Revisjonsrapport

Rapport	
Rapporttittel Tilsyn med kran- og løfteoperasjoner og styring av vedlikehold for løfteutstyr på Snorre A	Aktivitetsnummer 001057015
Gradering	
<input checked="" type="checkbox"/> Offentlig	<input type="checkbox"/> Begrenset
<input type="checkbox"/> Unntatt offentlighet	<input type="checkbox"/> Fortrolig
<input type="checkbox"/> Strengt fortrolig	
Involverte	
Hovedgruppe T1-Statoil	Oppgaveleder Jan Ketil Moberg
Deltakere i revisjonslaget Sigmund Andreassen, Amir Ghergherehchi, Jan Ketil Moberg og Reidar Sune.	Dato 16.10.2014

Bilde 1 - Slangetrommel

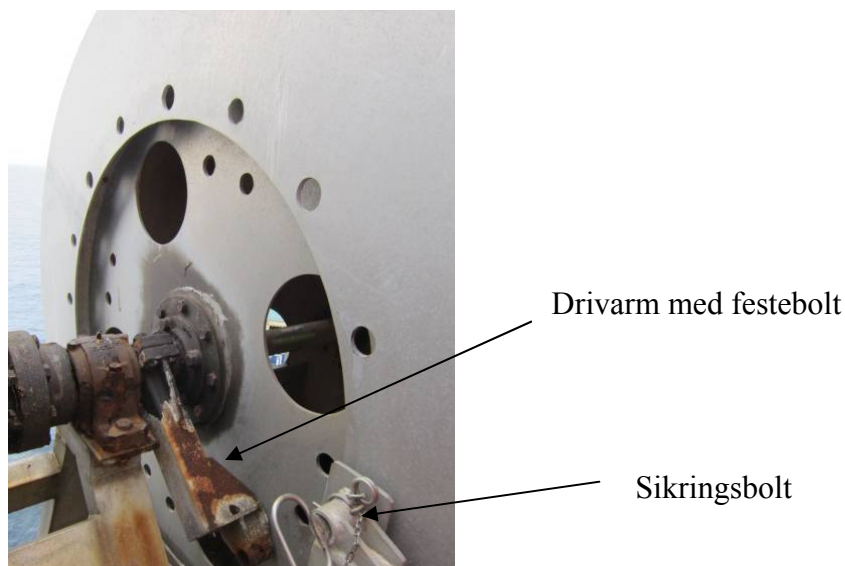
Risikofylte operasjoner ved bruk av slangestasjoner for bunkring

Flere arbeidsoperasjoner med bruk av slangestasjonene innebærer risikofyllt arbeid, som eksempelvis inn og utkobling av drivarm med låsebolt. Drivarm er montert mellom drivaksel og slangetrommelene.

Figuren under, bilde 1, viser drivarm med sikringsbolt for tilkobling av slangetrommel. I en slangestasjon er det flere tromler med en felles drivaksel.

Det er rapportert og dokumentert mange hendelser med slangestasjonene. I dokumentasjon fra Statoil er det vist til 18 synergier tilknyttet slangestasjonene. I intervjuer fremkom det at det har vært enda flere hendelser som ikke er rapportert og registrert i synergi.

Bruk av slangetromler med involvering av offshorekranene er definert som løfteoperasjon (operasjonelle), men slangestasjonene er ikke definert som løfteinnretninger. Dette gjør at ansvar og oppfølging av teknisk innretninger (slangestasjoner) brukt i løfteoperasjoner ikke er beskrevet i Statoil sitt lokale vedlegg, K -21450.

- a) Manglende merking av operasjonsventiler
- b) Mye korrosjon ved lagerbukker/hus for drivaksler
